INSTITUTO NACIONAL DE AGUAS POTABLES Y ALCANTARILLADOS
INAPA

INAPA-CCC-CP-2020-0031

**CIRCULAR No. 1 DE REPUESTAS
COMITÉ DE COMPRAS**

**REHABILITACIÓN PLANTA DE AGUAS RESIDUALES DE BARAHONA
PROVINCIA BARAHONA
COMPARACION DE PRECIOS
INAPA-CCC-CP-2020-0031**

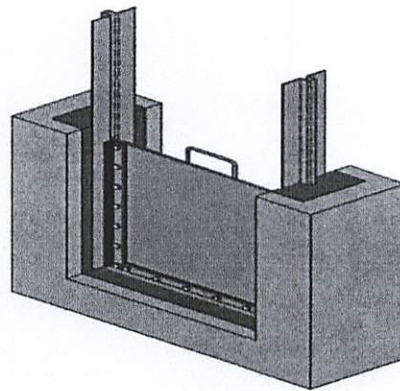
18. 7.13 POR FAVOR ESPECIFICAR MARCAS CAPACIDADES, SUMINISTRO EQUIPOS Y UTENSILIOS DE LABORATORIO (MEDIDOR DE PH,

ITEM	EQUIPO / MATERIAL VOLUMÉTRICO	CANTIDAD	ESPECIFICACIONES TÉCNICAS	PARÁMETROS A DETERMINAR / APLICACIÓN
1	Espectrofotómetro	1	Longitud de onda: (320 a 1100)nm con adaptador de cubetas / celdas.	DQO
				Nitritos
				Nitratos
				Fosfatos
				Nitrógeno Amoniacal
				Sulfuros
2	Medidor multiparámetros	1	HQ40d con 2 co HQ40d con 2 conectores de sondas nectores de sondas	Los descritos en cada Sonda / Sensor: Conductividad, oxígeno disuelto, salinidad, temperatura y solidos disueltos totales. Medidor HQ40D o similar.
3	Micropipetas	1	Volumen variable, con capacidad nominal de 1 mL	Preparación de diluciones, trasferencia de volúmenes en general.
		1	Volumen variable, con capacidad nominal de 10 mL	
4	Matraz Aforado	2	50 mL (Clase A) / Material: Vidrio Pyrex	Manejo de Volúmenes
		4	100 mL (Clase A) / Material: Vidrio Pyrex	
		2	500 mL (Clase A) / Material: Vidrio Pyrex	
5	Probetas	4	100 mL (Clase A o B) / Material: Vidrio Pyrex

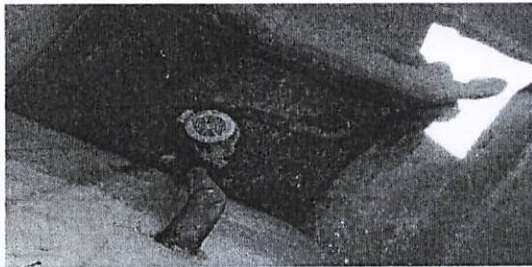
27. 2.1.2 PINTURA EN MUROS CAMARA DE DISTRIBUCION ¿Qué TIPO DE PINTURA?

Respuesta: Pintura acrílica para exterior.
